ISSOIRE AVIATION

BULLETIN SERVICE ~~A~~ N° 27

MODELS AFFECTED APPAREILS CONCERNES	Planeurs propulsés PIK 20 E 2 F et PIK 30 N° de série 710 à 718 inclus Self launching Sailplanes PIK 20 E2F and PIK 30 Serial Number from 710 to 718
TIME OF COMPLIANCE DELAI D'APPLICATION	Avant toute nouvelle utilisation du moteur et à chaque inspection de routine du moteur. Before next engine run and at each periodical engine inspection

1 - OBJECT : Cracks on ignition unit support

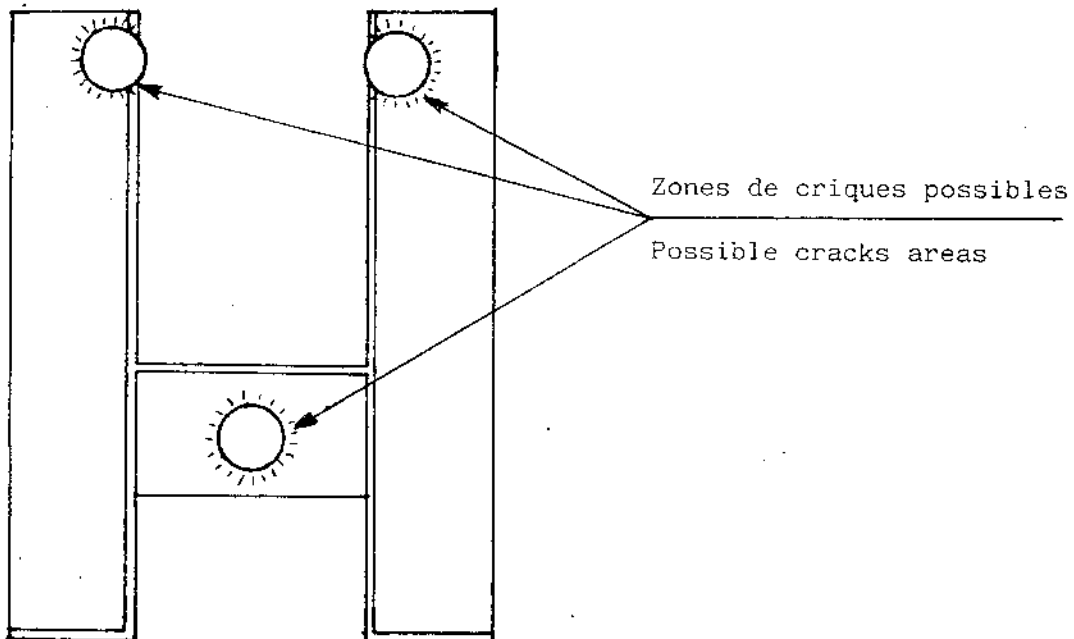
1 - OBJET : Criques sur support des dispositifs d'allumeur

Déposer la boîte protégeant les dispositifs d'allumeur située à l'arrière du moteur, juste sous la couronne du démarreur.

Inspecter visuellement le support des dispositifs d'allumage, en particulier autour des soudures à la base des 3 colonnettes sur lesquelles les dispositifs d'allumage sont fixés. La dépose des dispositifs d'allumage facilite l'inspection mais n'est pas indispensable.

Remove the box, covering the ignition units, located at the rear side of the engine, just below the starter gear.

Inspect the support of ignition units, specially around the weldings of the 3 spacers on which the ignition units are fixed. Inspection can be easier by removing the ignition units.

Si des criques sont découvertes sur le support des dispositifs d'allumage, il doit être remplacé avant toute nouvelle utilisation du moteur. Sinon, remonter l'ensemble et renouveler l'inspection toutes les 25 heures moteur jusqu'au remplacement de la pièce par le nouveau modèle référence 20 E 28.001.1.c.

If some cracks can be found on the ignition units support, it must be replaced by a new one before using again the engine. If there are no cracks, fit again the whole system and inspect it again every 25 engine hours. Inspections can be stopped if a new modified part (reference 20 E 28.001.1.c) is fitted.
